BOLETIM TÉCNICO

BT0096

Assunto: Filtro de Linha

Modelos: Forno de Microondas - 31Lts Simples Toque - 120V

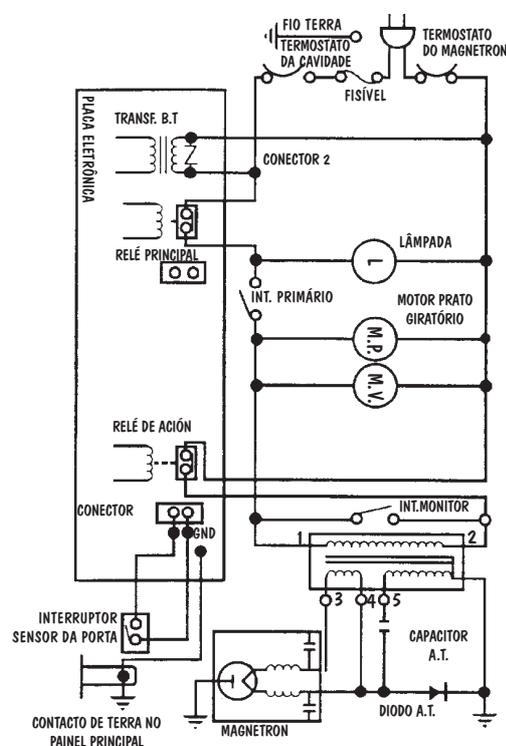
Temos encontrado em campo alguns produtos BMP 31 e MU31 Simples Toque - 120V com o Filtro de Linha código 000002718 instalado, o que não é correto.

Solicitamos para que em todo atendimento aos produtos 120V dos modelos 31 Simples Toque, seja removido este Filtro, se for constatado a existência do mesmo, retornando ao circuito original.

Por outro lado, nunca instalar tal Filtro nos 31 Litros Simples Toque - 120V, pois o projeto não prevê a instalação do mesmo nestes modelos.

Para melhor entendimento, mostramos abaixo o Esquema Elétrico correto para es produto.
